**Alcance al Informe Técnico Nro. 2022- IT-SM-DMPPM-016**

Pronunciamiento de la Secretaría de Movilidad sobre la propuesta de intervención en el entorno de la Estación San Francisco del Metro de Quito

Dirección Metropolitana de Políticas y  
Planeamiento de la Movilidad  
07/04/2022

**Figura No. 2:** Intervención en calle Benalcázar.

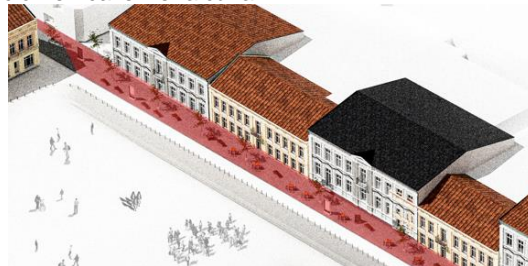
- Ampliación de la acera oriental de la calle Benalcázar entre Bolívar y Sucre.
- Intervención de urbanismo táctico en el carril sur de la calle Sucre en el tramo comprendido entre Benalcázar y Cuenca.
- Mantener la parada de bus sobre la calle Benalcázar en la aproximación a la intersección con la calle Bolívar. La señal marcada en la propuesta sobre la calle Sucre, no se requiere.
- Colocación de piso podotáctil.
